# 设计变更,补充通知单

建设单位 洛阳浩德鑫置地有限公司  
工程名称 开元壹号62#地块设计项目

子 项 51#~58#楼、幼儿园、开闭所垃圾站、地下车库(一期) 通知单编号 建施变更036-1

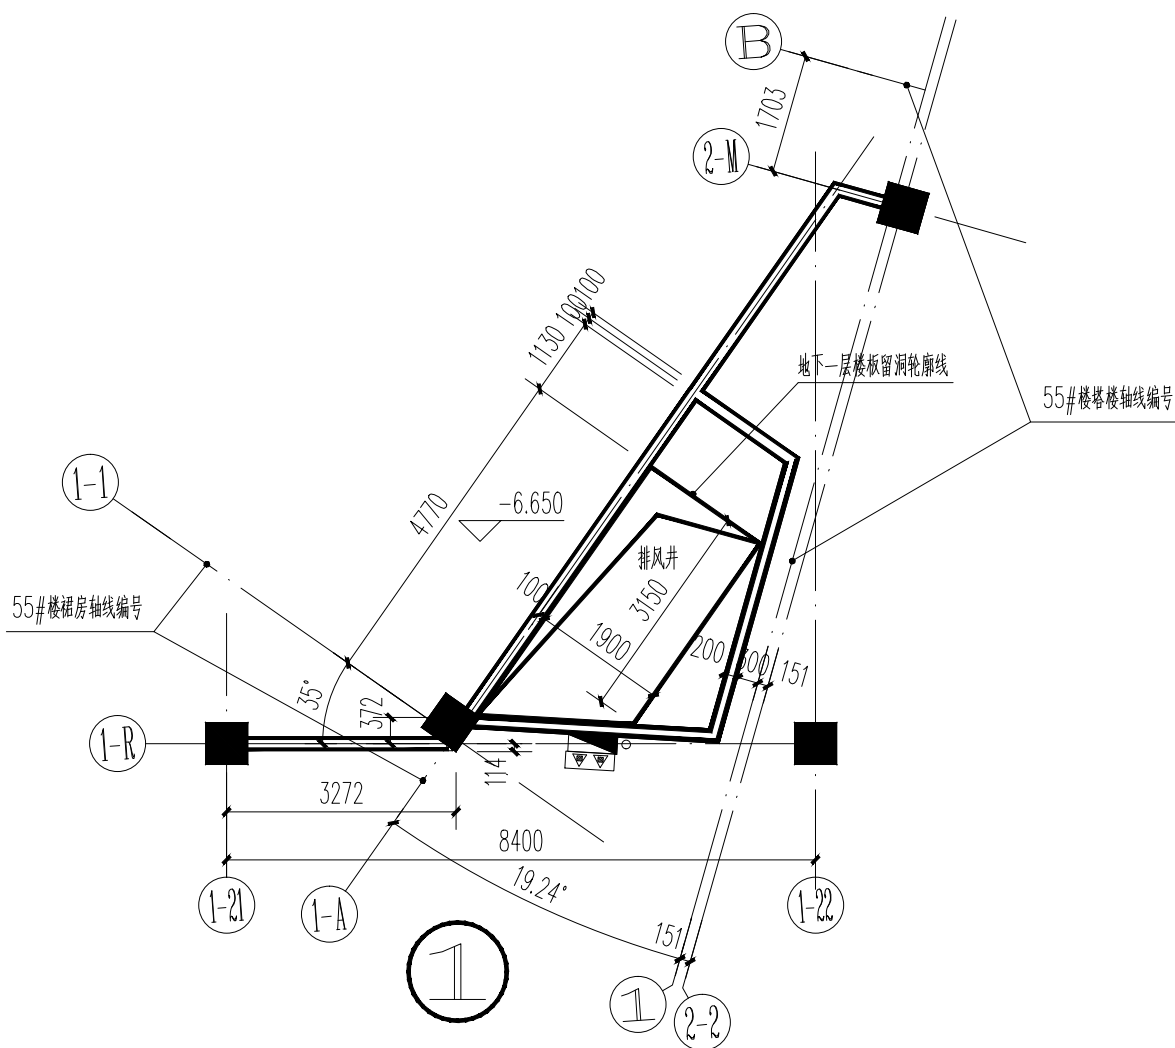
设计变更:  
修改原因: 应甲方要求  
修改内容: 55#楼左下角排风井修改  
1、55#楼左下角排风井地下一层增加留洞,地下室顶板留洞尺寸修改,具体修改如下图:
